**Van:** [REDACTED] (ZD)  
**Verzonden:** woensdag 10 februari 2021 16:29  
**Aan:** [REDACTED] (ZD)  
**Onderwerp:** Voortgang Vooroeververdediging Oosterschelde

#### **Issue afschuiven helling [REDACTED]-Oost**

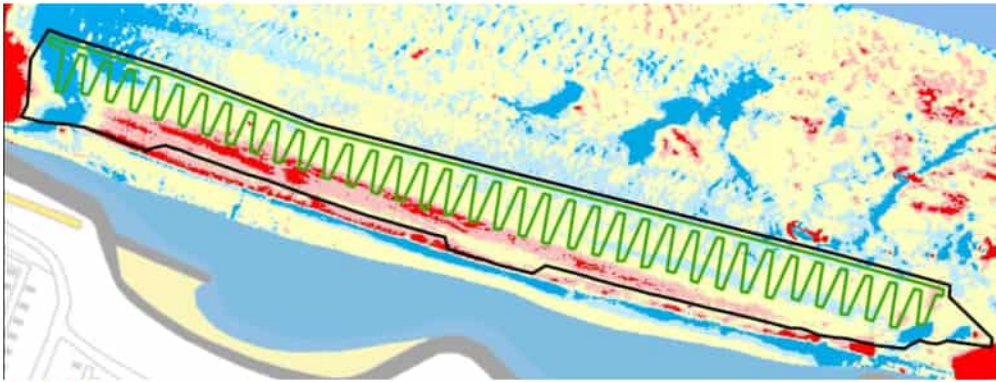
Tijdens het aanbrengen van de veiligheidslaag bleek dat we na storten op het hogere deel veranderingen in de bodem zagen, anders dan enkel toename op de locaties waar we aan het storten waren. Het werk is toen stilgelegd om verdere schade te voorkomen.

Ondertussen is in nauw overleg met Boskalis – na afstemming met het waterschap – een nieuw ontwerp gemaakt voor de veiligheidslaag op deze locatie. De eco-toplaag moet hierdoor gewijzigd worden, omdat deze in de nieuwe contour van het stortvak niet aan te brengen is: deels valt de oorspronkelijke contour van de eco-toplagen buiten het nieuwe stortvak van de veiligheidslaag. Verder is het risico op het bezwijken van de volledige aangebrachte veiligheidslaag groot, tevens is er het risico op opnieuw problemen tijdens de uitvoering van de eco-toplagen op de daarvoor gevoelige delen.

RWS heeft een nieuw schetsontwerp van een eco-toplaag gemaakt.

[REDACTED] heeft het nieuwe ontwerp beoordeeld en is van mening dat het ontwerp voldoet aan de doelstellingen van de eco-toplaag. Daarnaast heeft hij het 3D ontwerp gecombineerd met de sedimentatiepatronen op de locatie. Uit deze vergelijking blijkt dat juist op de zone waar geen breuksteen gestort wordt, sprake is van sedimentatie (zie afbeelding hieronder). Juist in de zone waar de eco-toplaag wordt aangebracht is sprake van weinig/geen sedimentatie, en daar gaan de eco-toplagen (door hun verwachte werking) bijdragen aan herstel van habitatype. Om deze reden is het niet noodzakelijk om hoger op het talud eco-toplagen aan te brengen, omdat verwacht wordt dat hier door natuurlijke oorzaken reeds herstel optreedt.

**Besluit Rijkswaterstaat:** gezien bovenstaande (eco-toplaag voldoet aan doelstellingen en aanpassingen leveren groot risico op), geen wijzigingen door te voeren in het schetsontwerp en Boskalis de opdracht geven het schetsontwerp te realiseren.
